第2回有識者会議でいただいたご意見について

令和7年10月7日

関東地方整備局 河川部

氾濫シミュレーションの結果 富士川水系

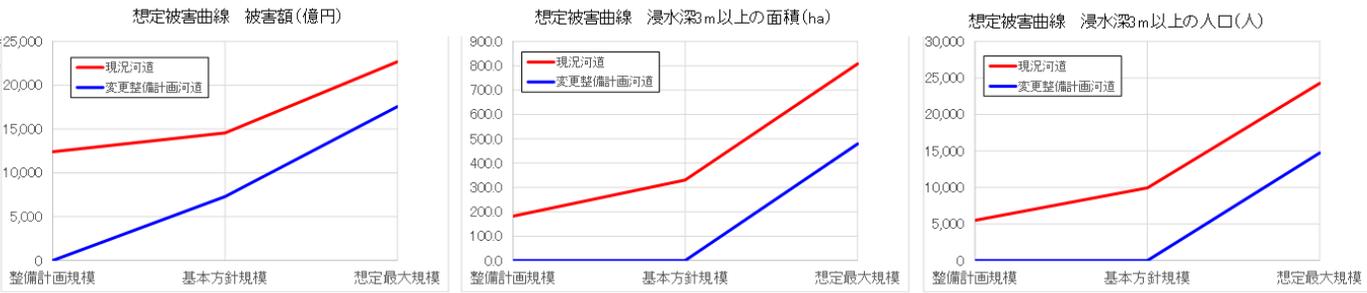
9 水害リスクの図の見方が非常に難しい。想定最大規模では決壊箇所以外からも越水おり、正確には、堤内地盤よりも河道水位が低いので、水が溢れないという意味であるため、付属資料などにつける場合は取り扱いに注意した方がよい。

- ご指摘を踏まえまして、資料の中にある説明文等を修正しました。

氾濫シミュレーションの結果

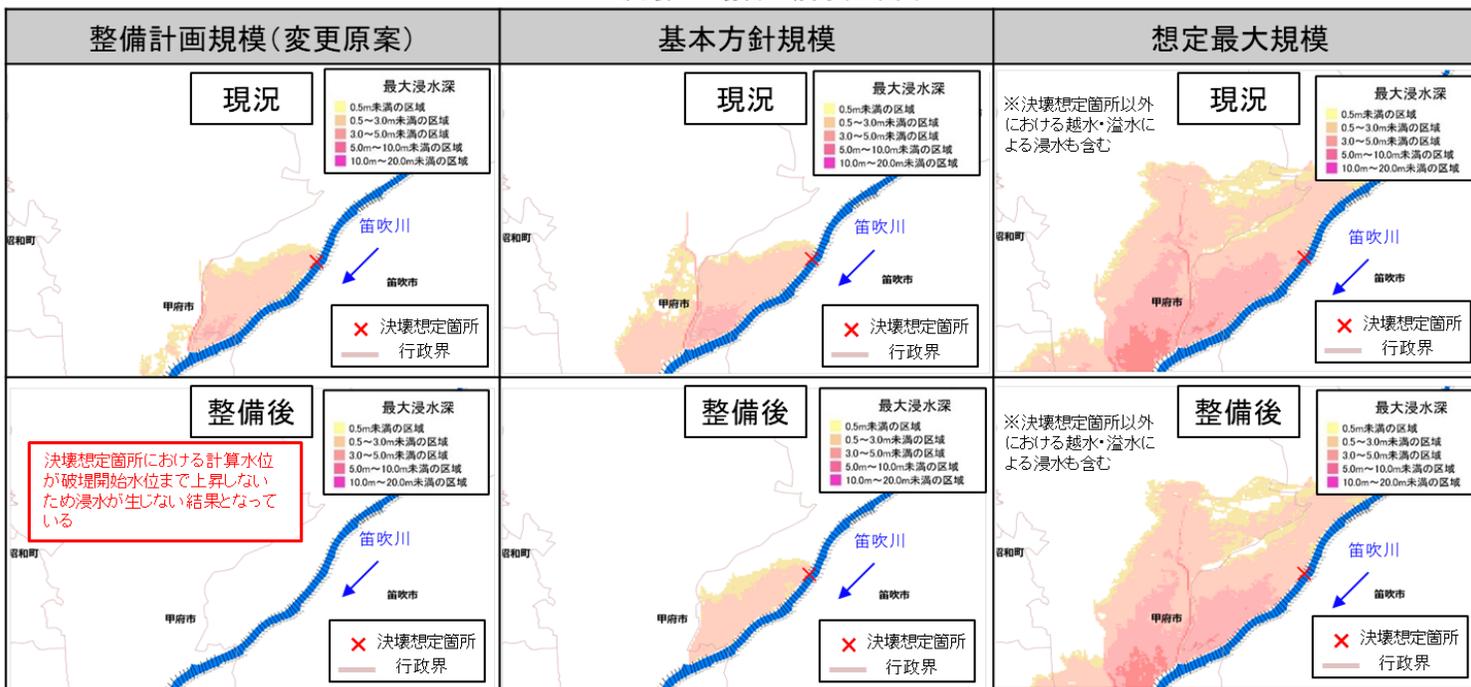
9 水害リスクの図の見方が非常に難しい。想定最大規模では決壊箇所以外からも越水おり、正確には、堤内地盤よりも河道水位が低いので、水が溢れないという意味であるため、付属資料などにつける場合は取り扱いに注意した方がよい。

- ご指摘を踏まえまして、資料の中にある説明文等を修正しました。
